Deckblattverfahren zur Betuwe PFA 1.2

Wesentliche Änderungen der Bahn

12. Juli 2016

BAB 3-Brücke

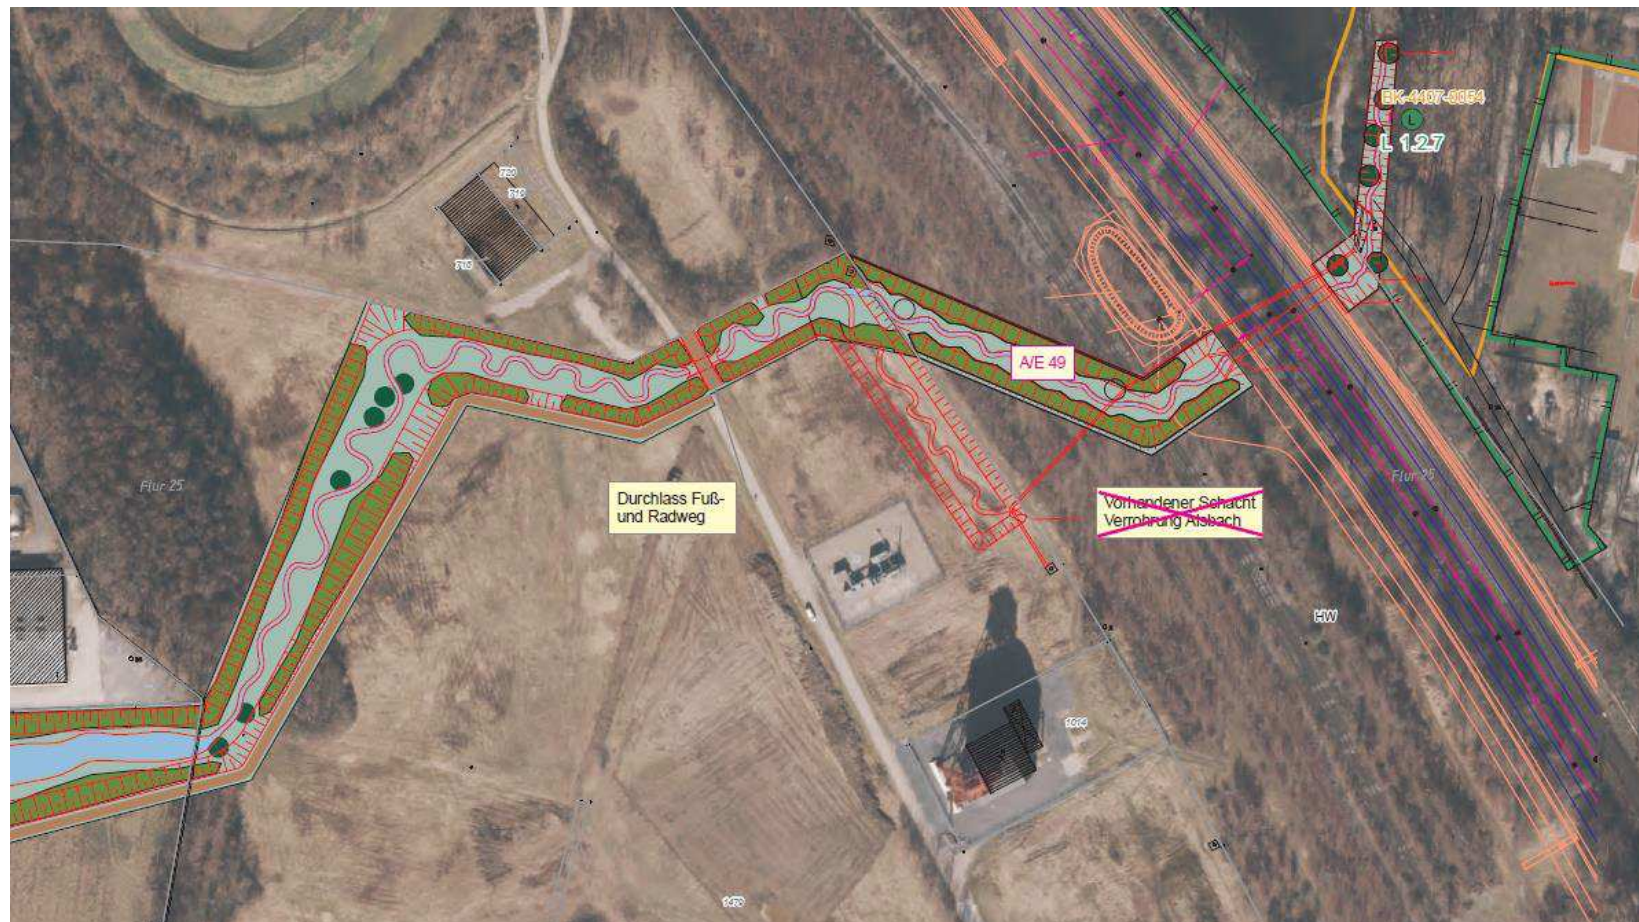
- » Lärmwerte neu berechnet (z. B. inkl. Vogelsangweg)
- » Verlegung der Gleistrasse im Bereich der A3-Brücke
- » Neue Höhenlage im Bereich der Brücke Weiherstraße
- » Veränderte Gleisführung im Bereich Bf Sterkrade und Abzweig Grafenbusch
- » Verbreiterte Personenunterführung am Bahnhof Sterkrade
- » Renaturierung des Alsbach als Kompensationsmaßnahme
